DECRETO DIRIGENZIALE

Provvedimento di VIA nell'ambito del Provvedimento autorizzatorio unico regionale ex art. 27-bis D.lgs. n. 152/2006 e ss.mm.ii. relativo all'intervento "Realizzazione di un impianto di produzione di energia da fonte eolica costituito da 4 aerogeneratori per una potenza totale di impianto pari a 24.6 MW da installare in Provincia di Benevento, in loc. Macchie nel Comune di Buonalbergo e San Giorgio la Molara con opere di connessione ricadenti nei comuni di Casalbore (AV), Ginestra degli Schiavoni (BN), Montecalvo Irpino (AV), Castelfranco in Miscano (BN) ed Ariano Irpino (AV)" - Proponente: PEB - Parco Eolico Buonalbergo S.r.l. - CUP 9845

Istanza per il rilascio del provvedimento di VIA nell'ambito del Provvedimento autorizzatorio unico regionale ex art. 27bis D.lgs.152/2006 e ss.mm.ii. relativamente all'intervento "Realizzazione di un impianto di produzione di energia da fonte eolica costituito da 4 aerogeneratori per una pot. totale di impianto pari a 24.6 MW da installare in Provincia di Benevento, in loc. Macchie nel Comune di Buonalbergo e San Giorgio la Molara con opere di connessione ricadenti nei comuni di Casalbore (AV), Ginestra degli Schiavoni (BN),

Figura 2 – Confronto tra la configurazione di layout già agli atti (sx) e quella ottimizzata (dx).

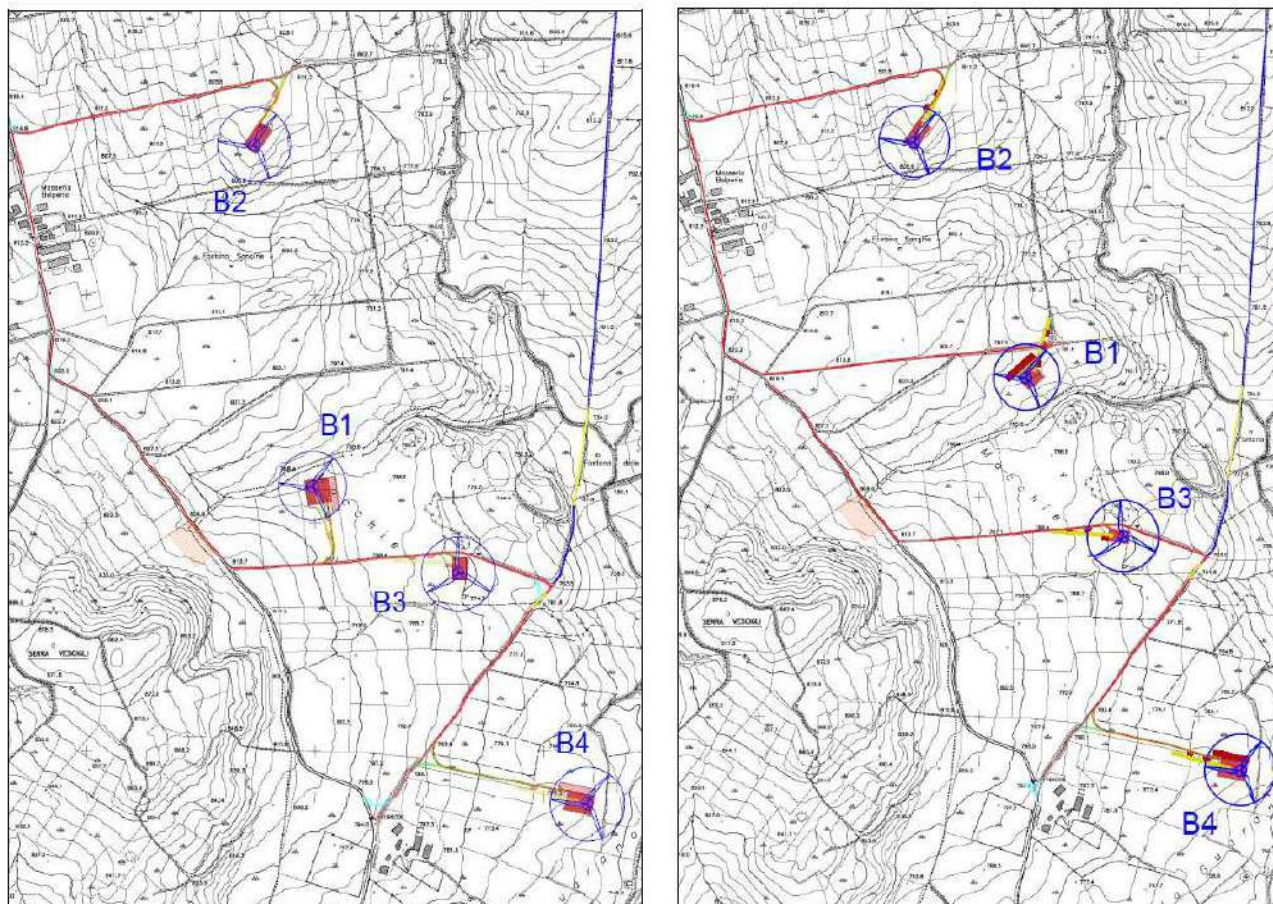
Sul piano elettrotecnico si passa a una sola terna 30 kV nel cavidotto MT esterno (in luogo di due): minori tempi di posa, interferenze e criticità con reticolo idrografico/infrastrutture; la DPA resta invariata secondo lo studio EM riemesso e ARPAC ha espresso parere favorevole (29/11/2024). Micro-spostamenti: B1 +220 m con cambio particella; B2 circa 27 m verso S; B3 circa 23 m; B4 circa 8 m.

- a seguito della richiesta di integrazioni è stato revisionato il layout di progetto; in particolare è stata modificata la collocazione della turbina B01 e sono stati eseguiti dei micro spostamenti per i rimanenti tre aerogeneratori;
